(仮称)北野沢風力発電事業 更新計画

環 境 影 響 評 価 準 備 書

補 足 説 明 資 料

風力部会 補足説明資料 目次

3. 新設道路の横断面図の道路寸法について【平口顧問】（準備書 p. 15）

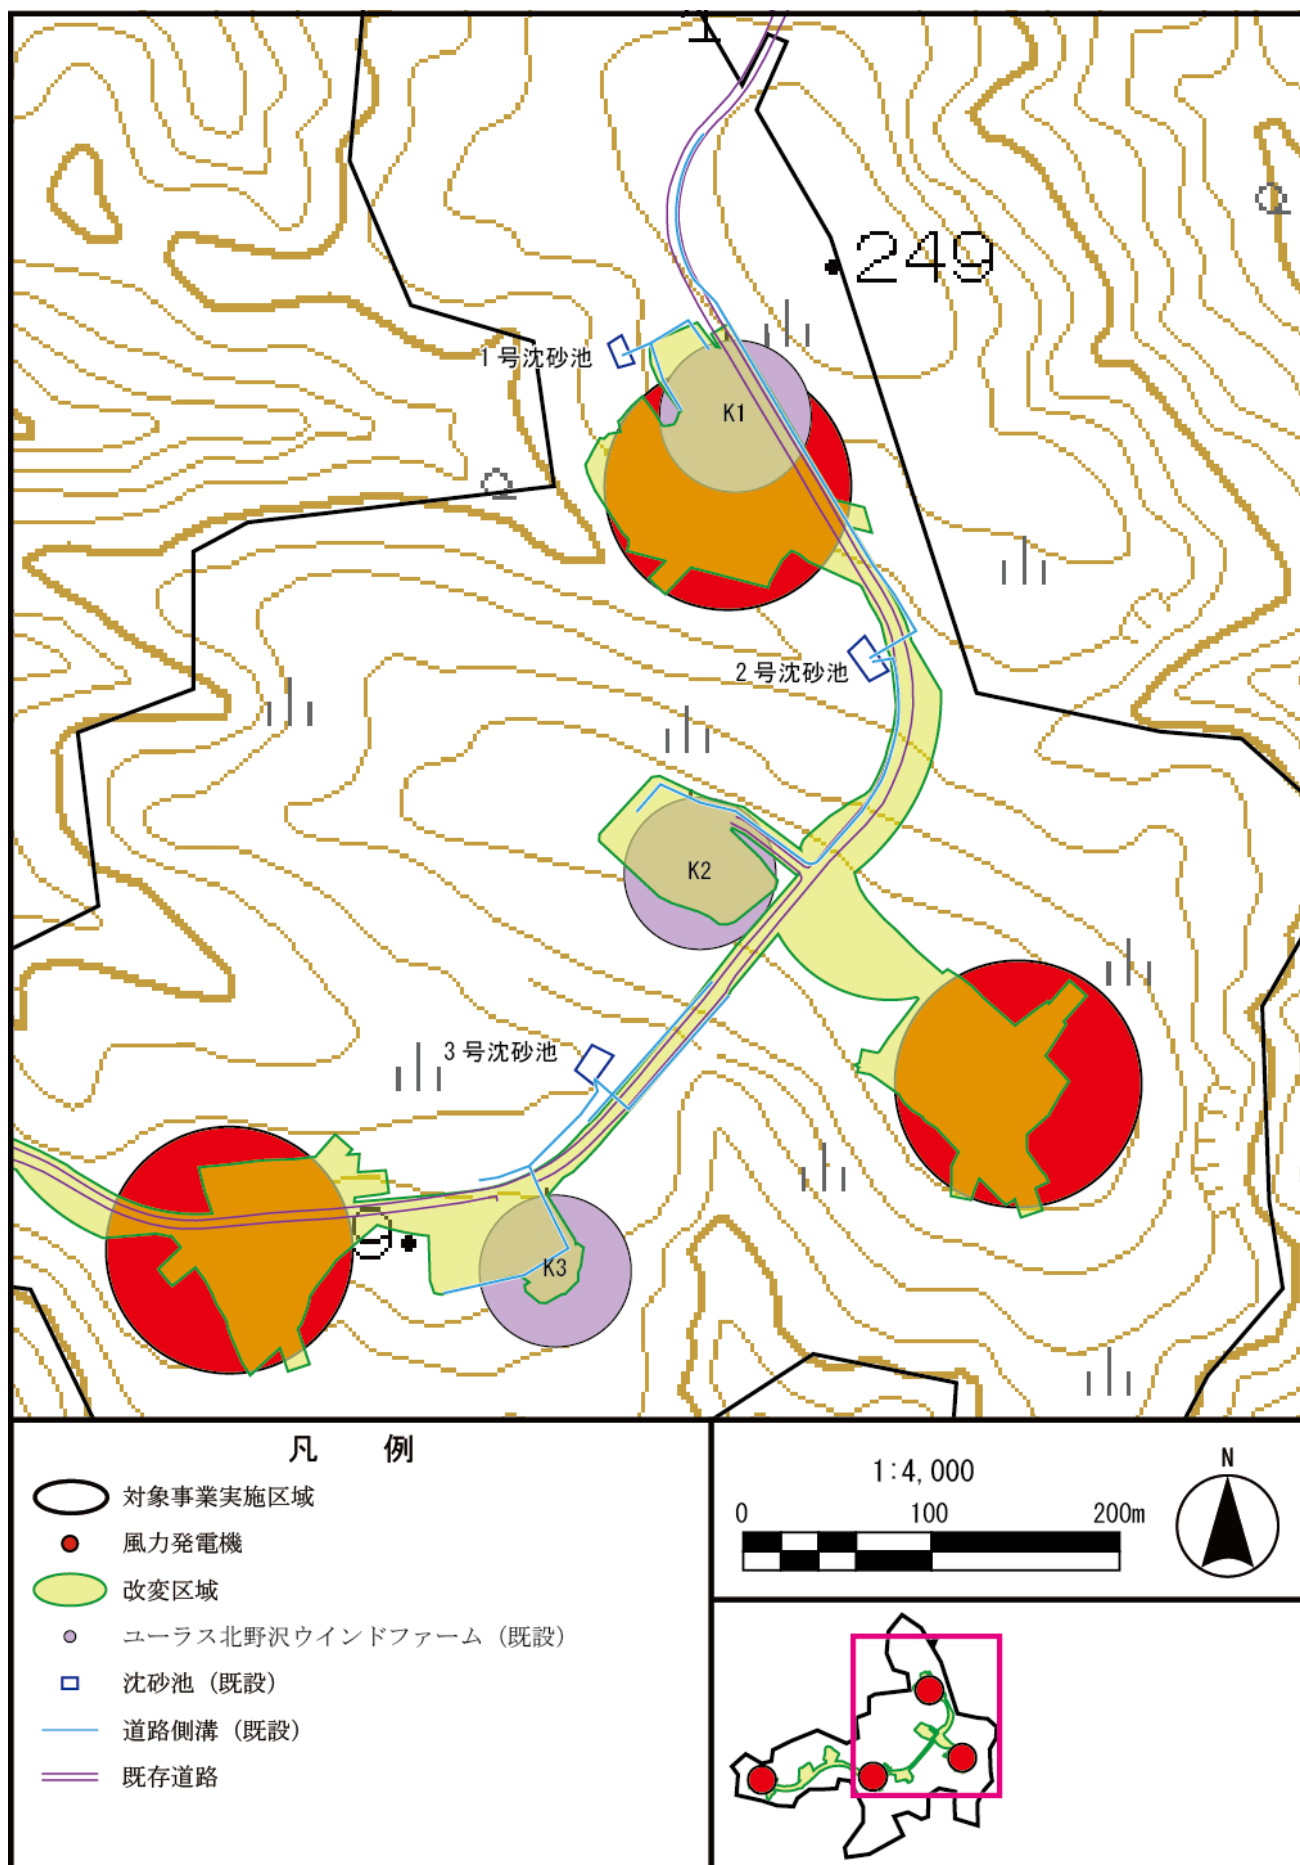
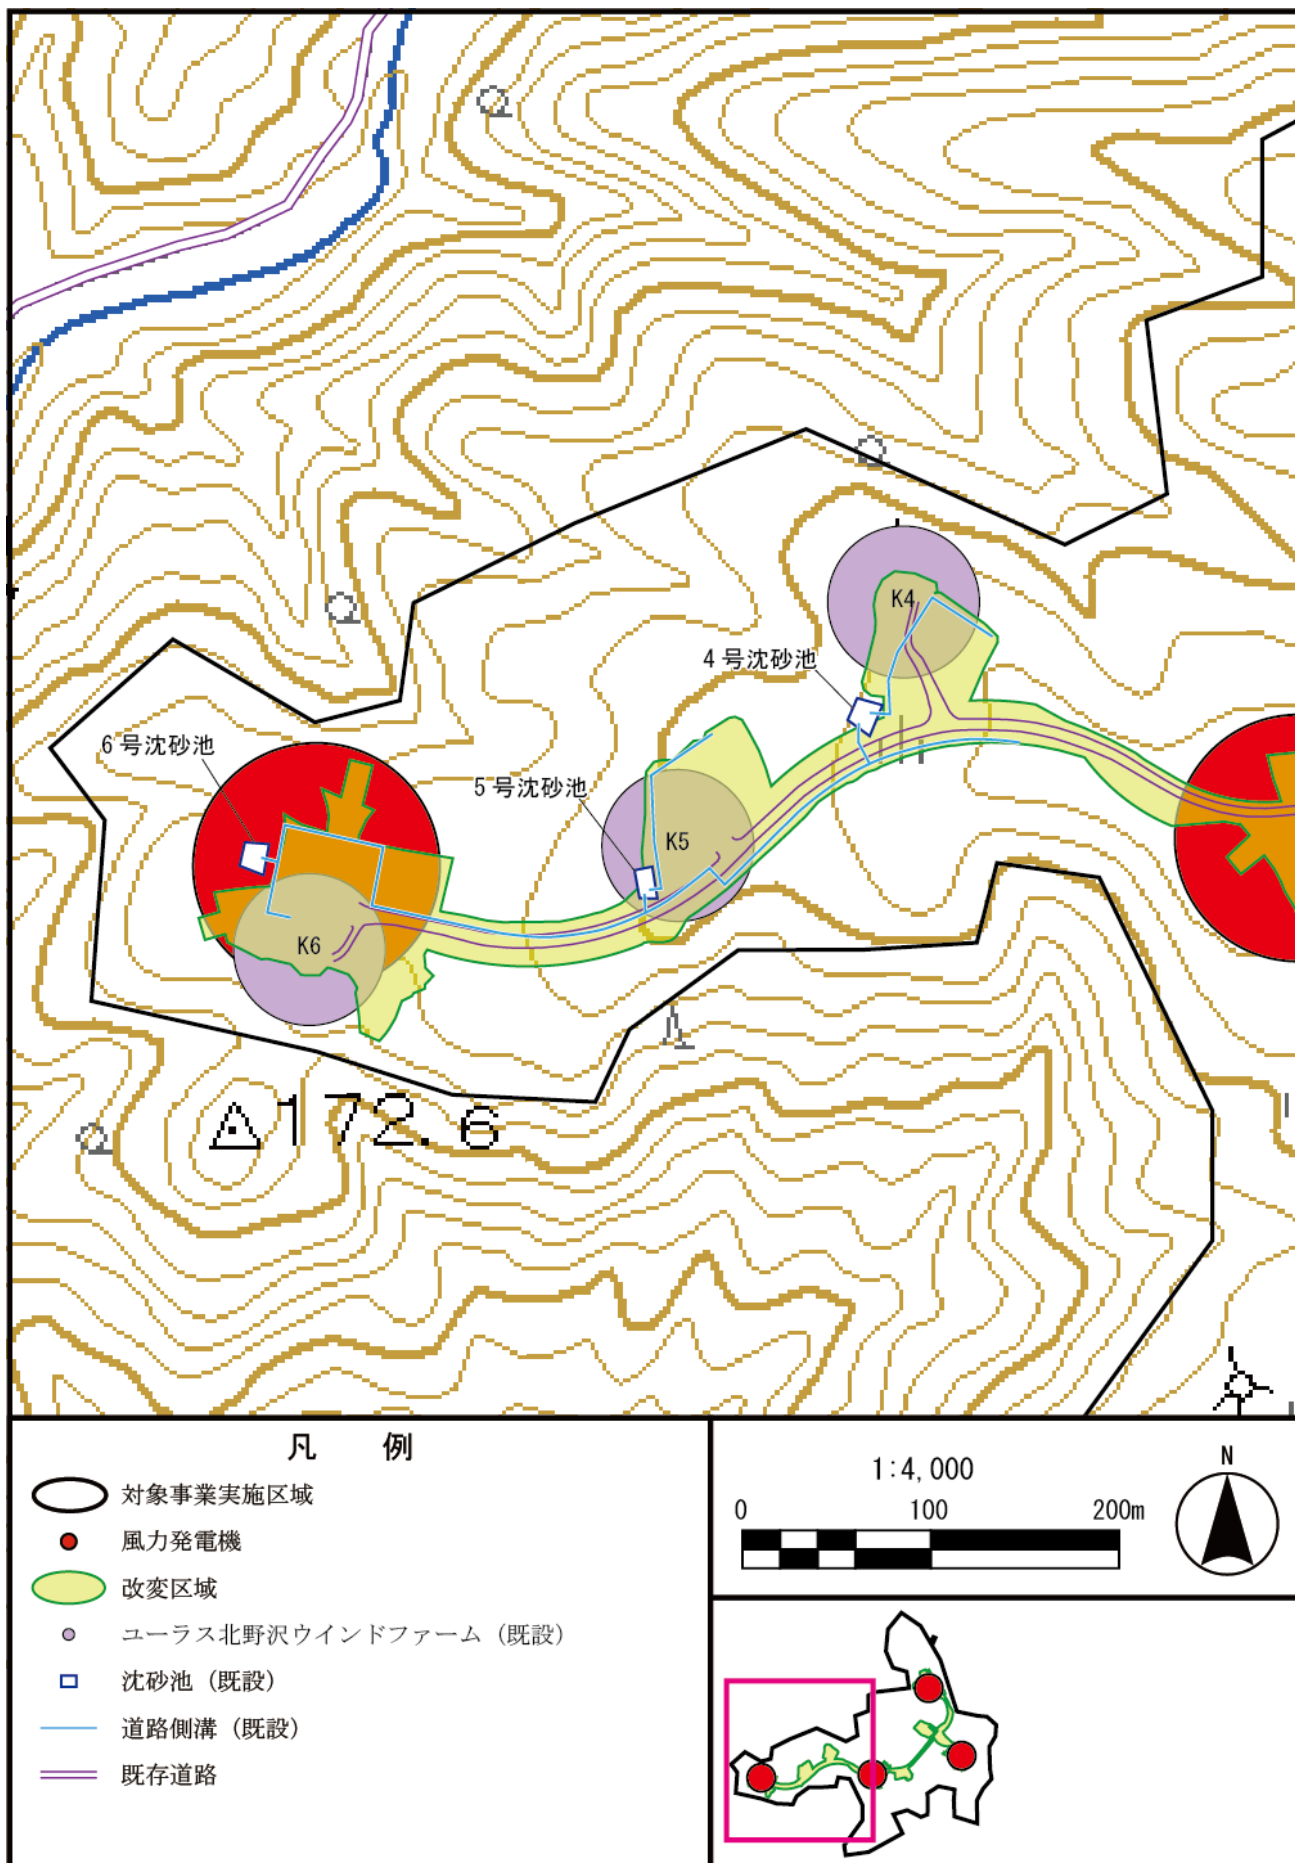
図が小さいこともあり道路幅寸法等の数値を読むことができません。もう少し大きく鮮明な図面をお示してください。ところで、既設及び新設道路には側溝等はないのでしょうか。

新設道路の横断面図の道路寸法を鮮明にした図面を以下にお示しいたします。

また、既設道路の側溝を以下にお示しいたします。準備書において新設道路の側溝をお示しておりませんが、詳細設計及び現地の状況を踏まえ、新設道路にも側溝を設置する計画としております。

16. 水質調査地点③～⑤の現地の詳細について【平口顧問】（準備書 p. 218～219）

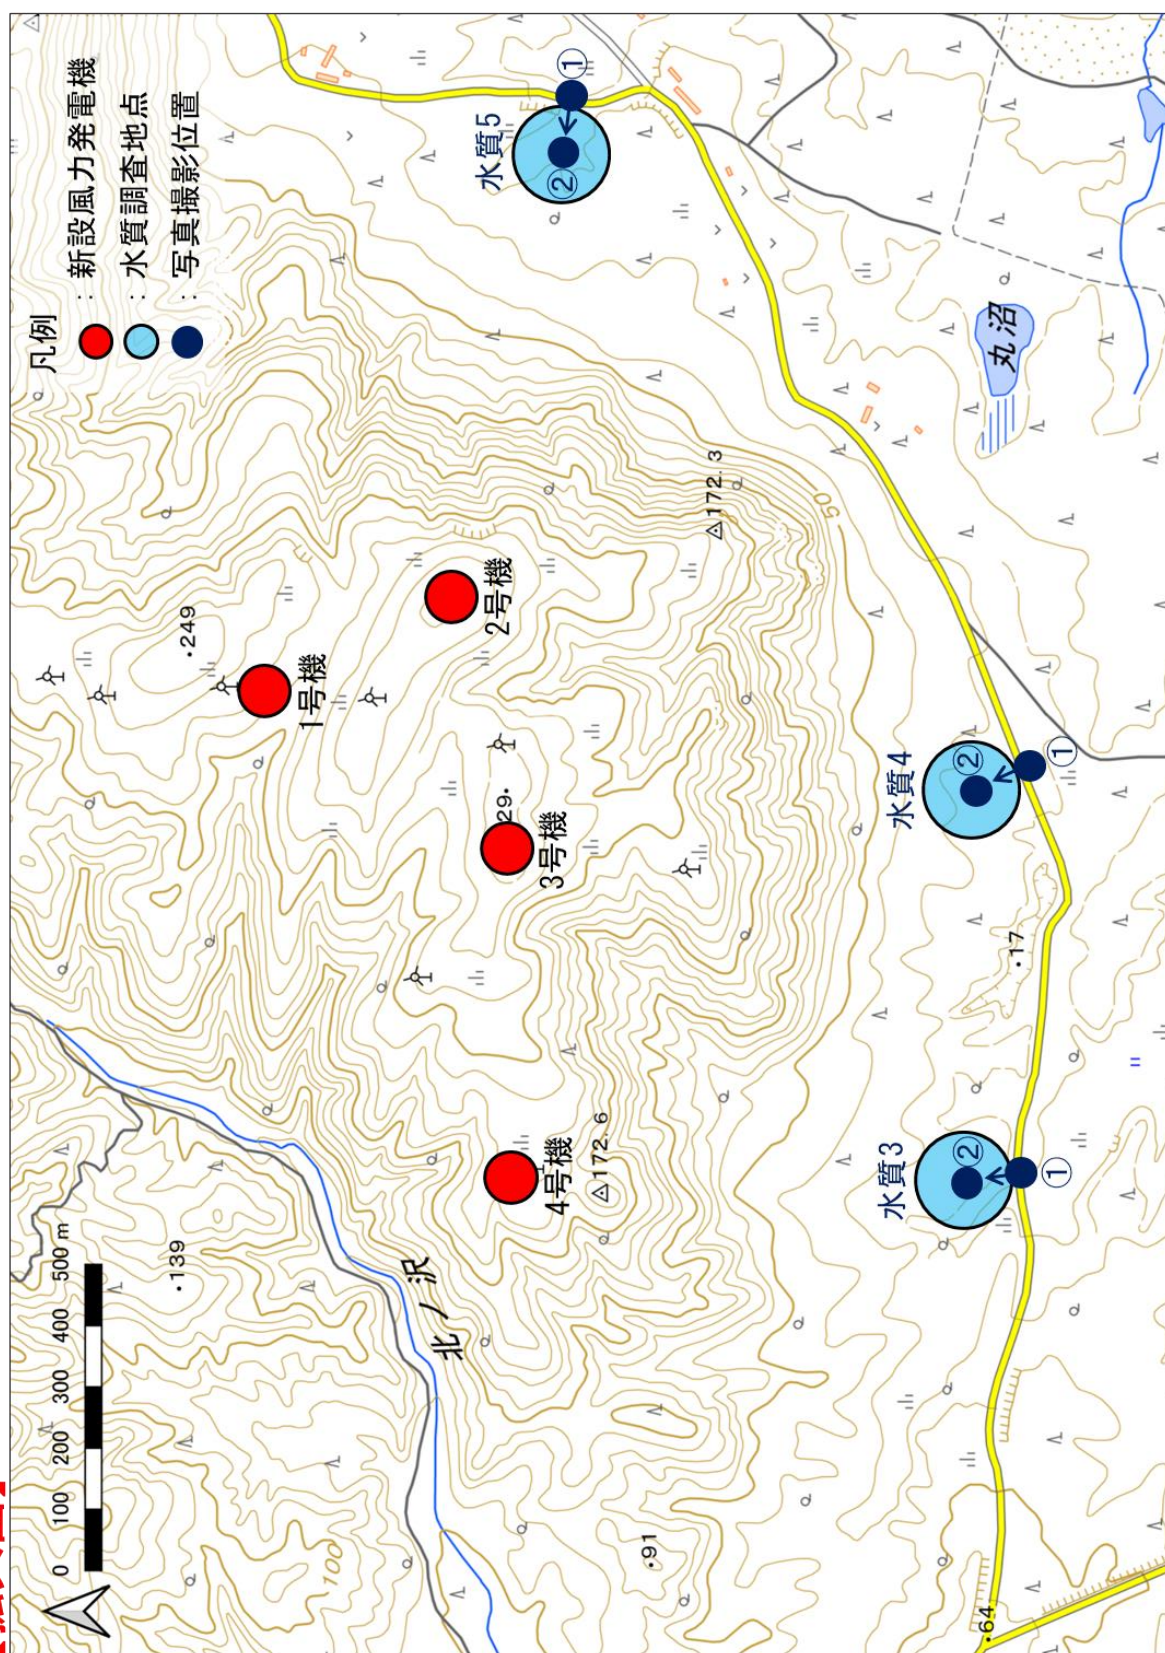
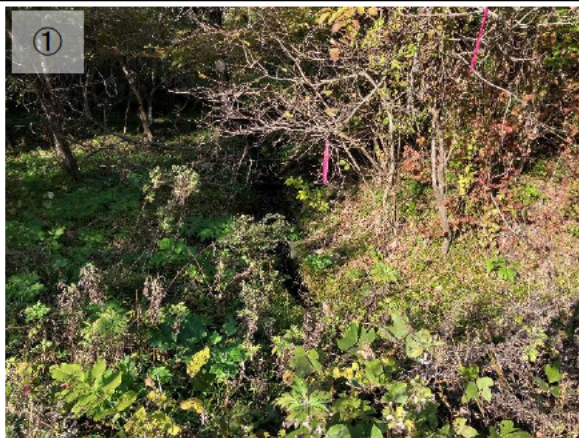
水質調査地点③～⑤を追加していただきありがとうございます。これらの調査地点は地図等にのっていない沢なののでしょうか。また、これらの沢は道路側溝等に流れているとの理解で良いのでしょうか。調査地点の写真や詳細な地図等があると理解しやすいと思います。

水質調査地点③～⑤は国土地理院地図や住宅地図には記載されていない沢でした。なお、いずれの調査地点においても側溝に常時水流を確認しております。調査地点の写真及び地図を以下にお示しいたします。

図 8.1.2.1-4(1) 沈砂池の構造例（平面図と断面図）

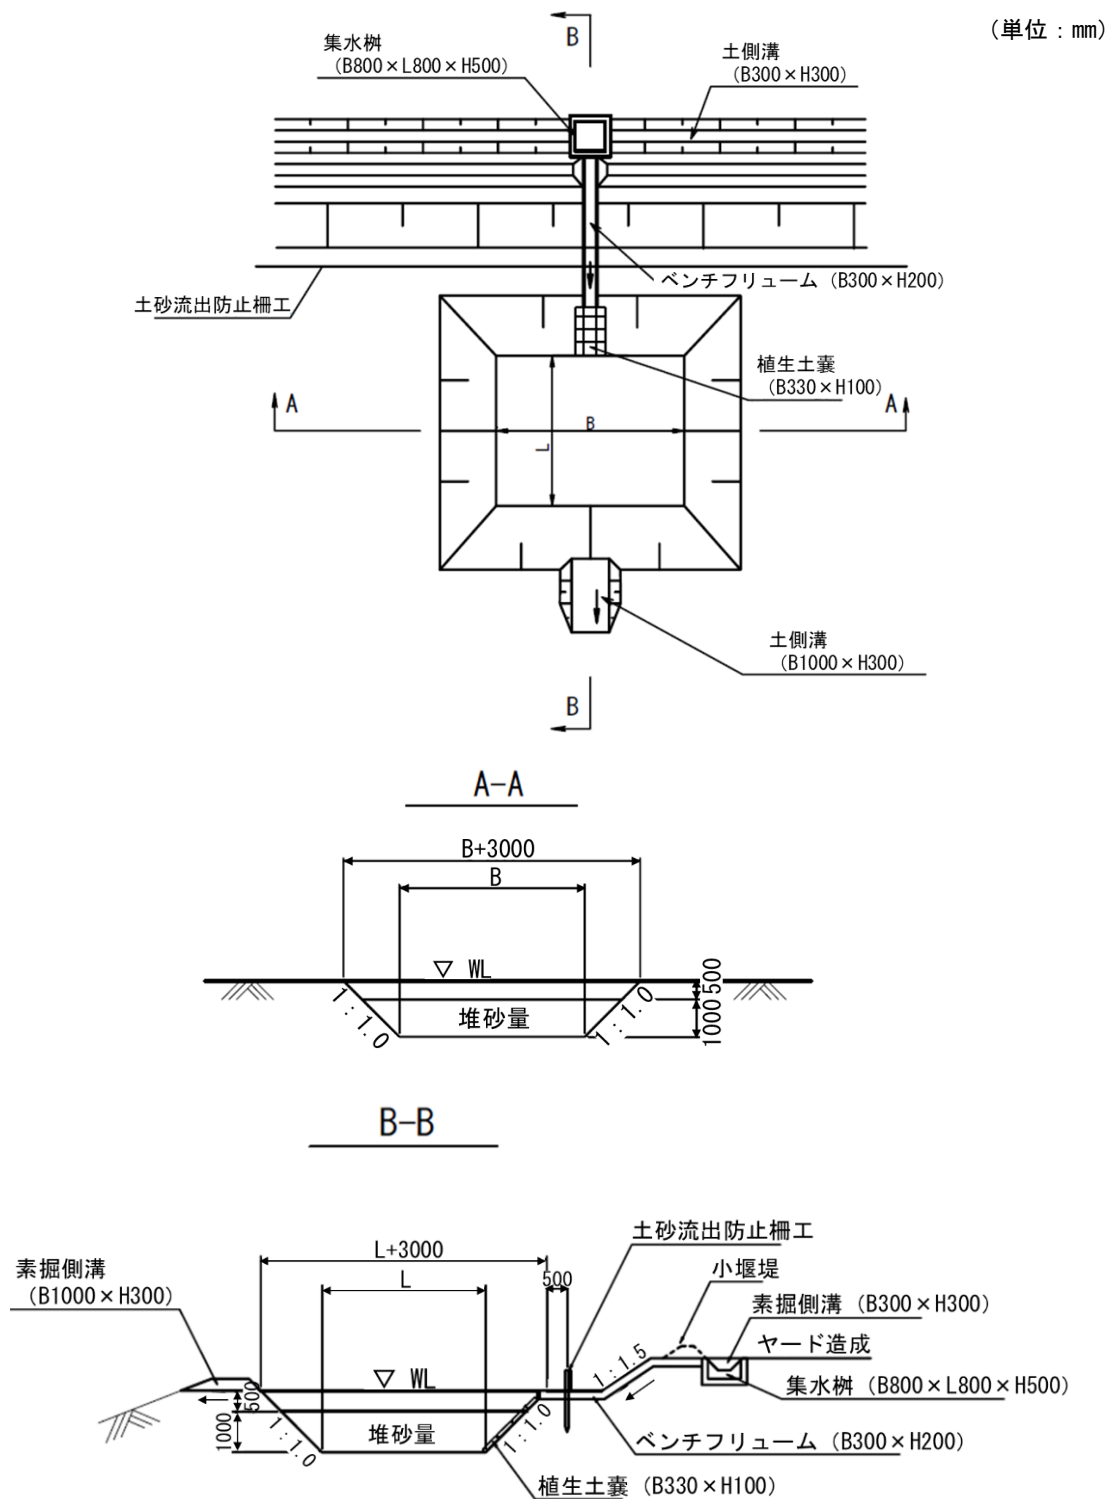
図中の数値や文字が読みにくいので、もう少し鮮明な図面を用いてください。

評価書においては沈砂池の構造例の図中の数値や文字を読み取りやすいよう、修正いたします。
また、修正した沈砂池の構造例を以下にお示しいたします。

36. 施設の稼働に伴う騒音の寄与値算出に伴う減衰項について【経済産業省チェックリスト No. 38】

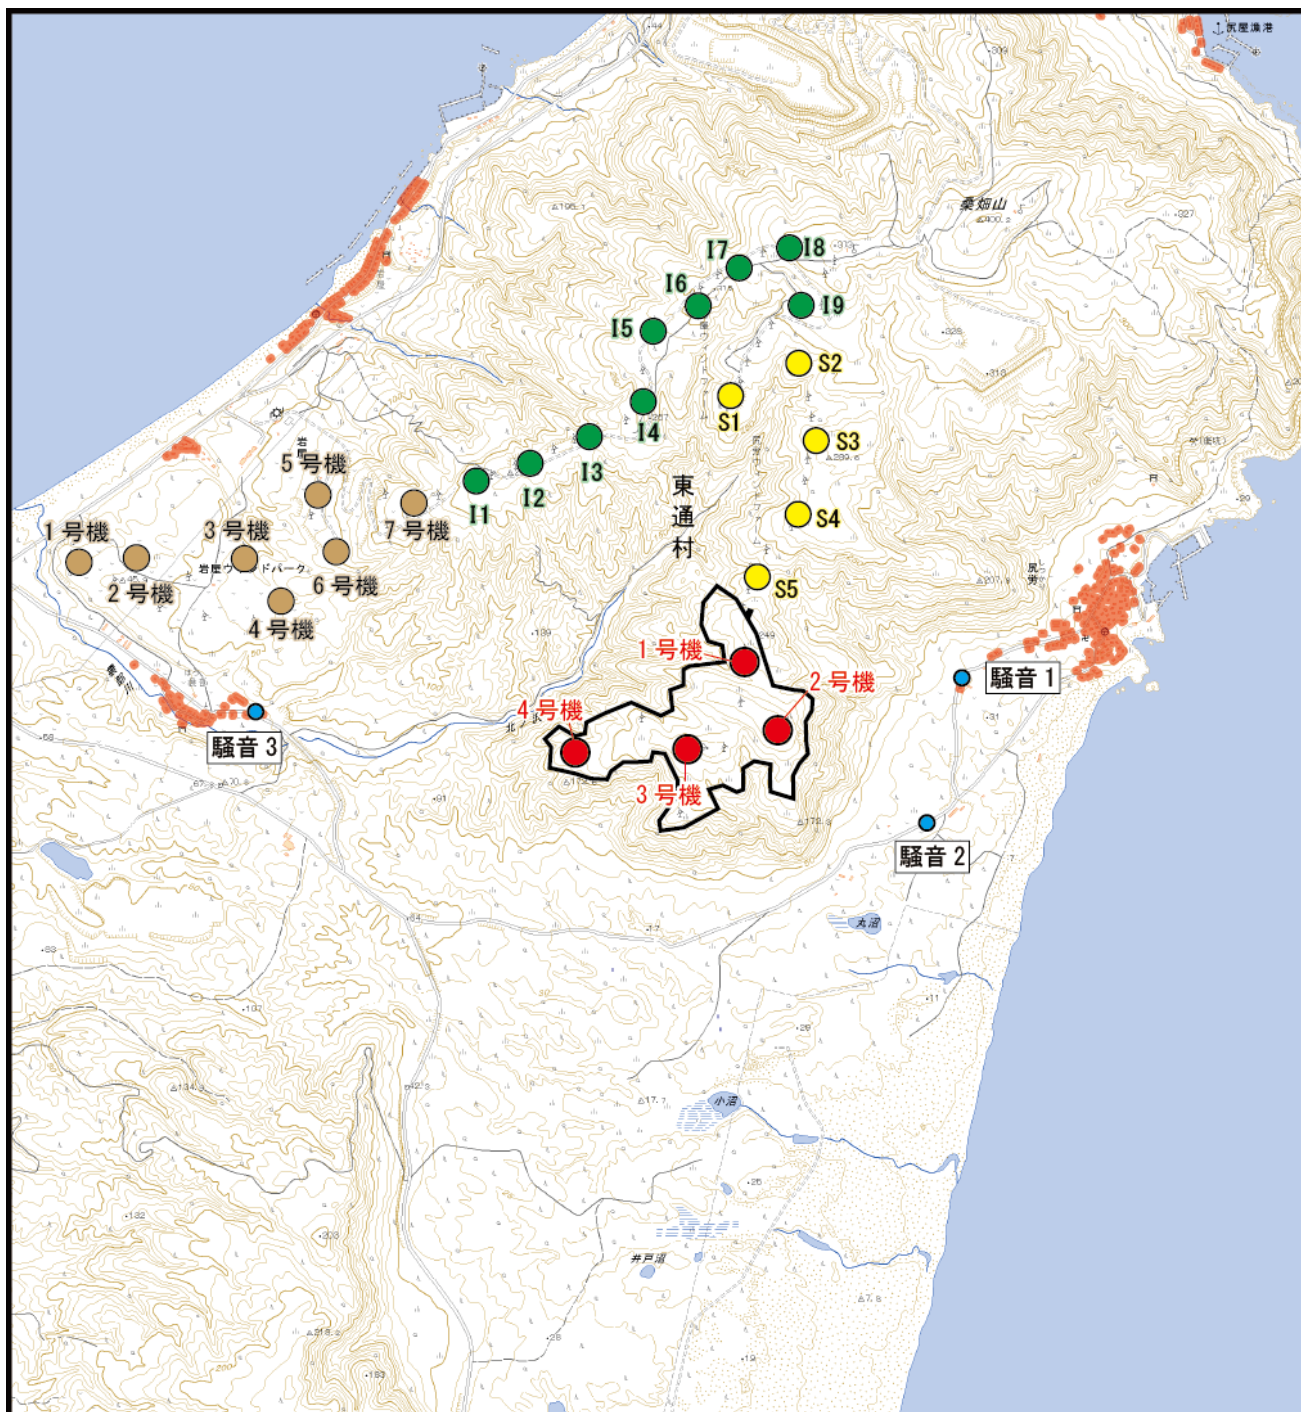
予測計算の妥当性を確認するために、風力発電機の寄与値のみではなく、寄与値を算出する過程で考慮された個々の減衰項について予測値が示されているか。【予測計算の妥当性を確認するため】

騒音予測の計算式は、「屋外における音の伝搬減衰—一般的計算方法」（ISO 9613-2）を用いて、風力発電機からの騒音レベルの寄与値を算出いたしました。

伝搬の過程については、準備書に記載のとおり、騒音については、音源からの距離による減衰に加え、空気の吸収による減衰、地形の回折による減衰及び地表面の影響による減衰を考慮した上で、各風力発電機から発生する騒音レベルの寄与値を計算し、合成しております。超低周波音については、音源からの距離による減衰を考慮した上で、各風力発電機から発生する超低周波音レベル（G 特性音圧レベル）の寄与値を計算し、合成しております。

下図に本事業及び他事業の新設風力発電機の配置、表 32-1 に超低周波音（G 特性）レベルの減衰項ごとの伝搬減衰量、表 32-2～表 32-5 に騒音レベルの累積的な影響を予測した本事業及び他事業の減衰項ごとの伝搬減衰量をお示しいたします。
